Fylkesmannen
i Oslo og Akershus

Nesodden renovasjon AS - Oppfølging etter kontroll

Nesodden renovasjon AS – Endelig kontrollrapport

Vinduer med PCB eller klorparafiner

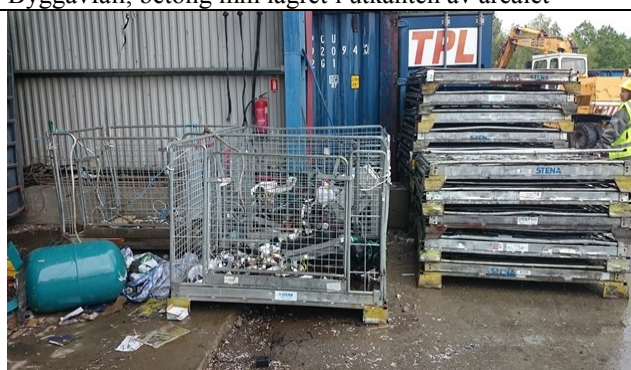
c) Isolerglassvinduer med PCB eller klorparafiner er ikke listet opp i tillatelsen som tillatt mottatt.

Mottak av farlig avfall som ikke er inkludert i tillatelsen.
